Vyjádření za: SSZT PLZ

III/20156 a III/2021 Cebiv - průtah, oprava

ze dne: **17.10.2022**

č.j.: **1122/22**

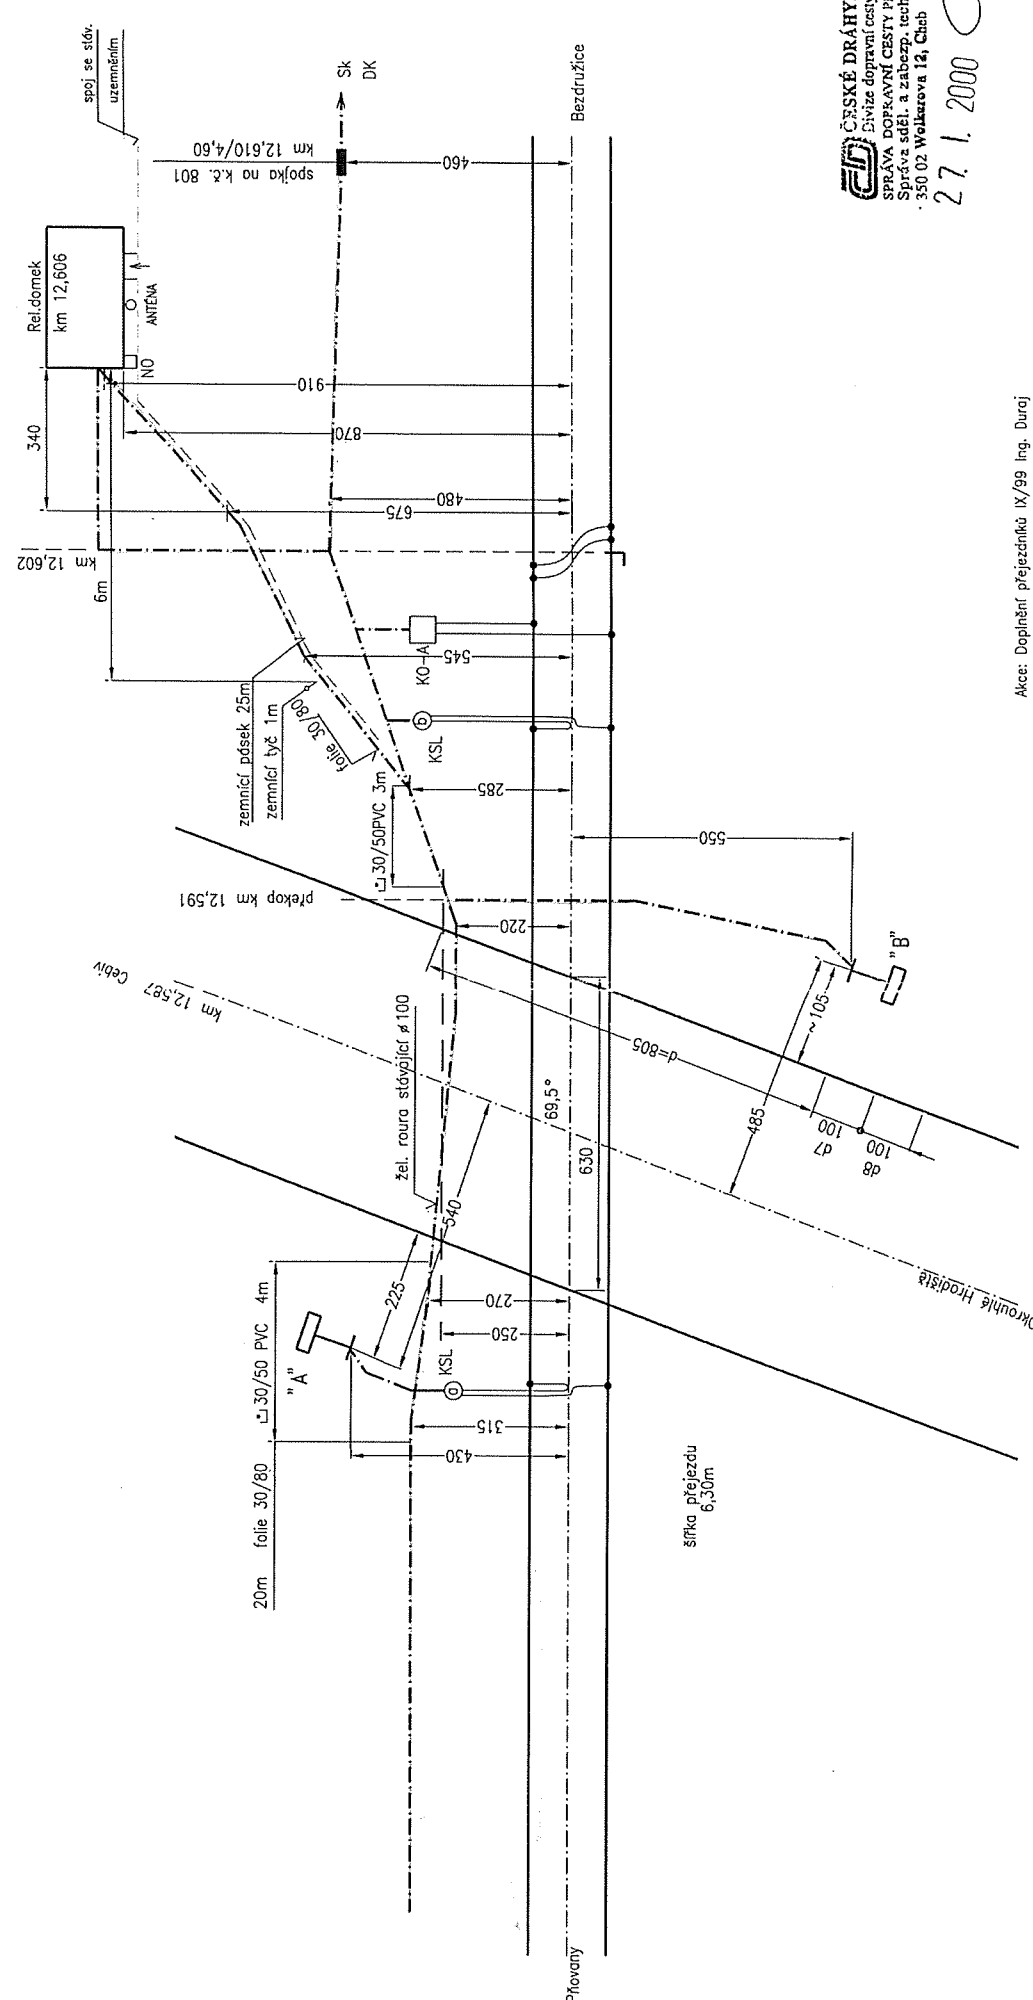
- V označeném prostoru se nachází kabelové trasy Správy sdělovací a zabezpečovací techniky (SSZT). Viz. přílohy

- Kabelové trasy a zařízení SSZT nesmí být uvedenou stavbou dotčeny, ani poškozeny.
- Před zahájením prací je nutné vytýčení kabelových tras a zařízení na místě - na objednávku minimálně 14 dní předem.

- Zemní práce musí být prováděny min. 1,5m od zařízení a kabelů SSZT ručně a opatrně.
- Pevné stavby a úpravy terénu musí být svým okrajem min 1,0m od kabelů a zařízení SSZT. Zemními pracemi nesmí dojít ke změně hloubky uložení kabelů a zařízení SSZT.

- Upozorňujeme, že stavbou nesmí být omezena viditelnost výstražníků, rozhledových poměrů a dopravního značení přejezdového zabezpečovacího zařízení dle ČSN 736380/změna 1.

- Stavbou nesmí dojít k omezení přístupu ke kabelovým trasám a zařízení (oplocení).
- V případě dotčení, souběhu, nebo křížení zařízení a kabelů SSZT stavbou, musí tato odpovídat platným normám ČSN.

- V případě obnažení kabelů SSZT nutno zajistit jejich mechanickou ochranu během stavby (vyvěšení). Před záhozem je nutno obnovit původní uložení kabelů a přizvat zástupce SSZT ke kontrole.

- V případě zřízení komunikace přes trasu kabelů, je nutné zajistit odpovídající definitivní, nebo dočasnou (příjezd na staveniště) úpravu uložení kabelů (hloubka, chránička)

- V případě, že se po trasách kabelů SSZT bude pohybovat mechanizace, požaduje SSZT odpovídající ochranu těchto kabelových tras (panely a pod).
- V případě nemožnosti jiného řešení ochrany kabelů a zařízení SSZT, musí investor v rámci stavby zajistit odpovídající přeložku kabelových tras, nebo zařízení SSZT. Řešení přeložky a zpracovaná projektová dokumentace přeložky musí být předem projednána na SSZT.
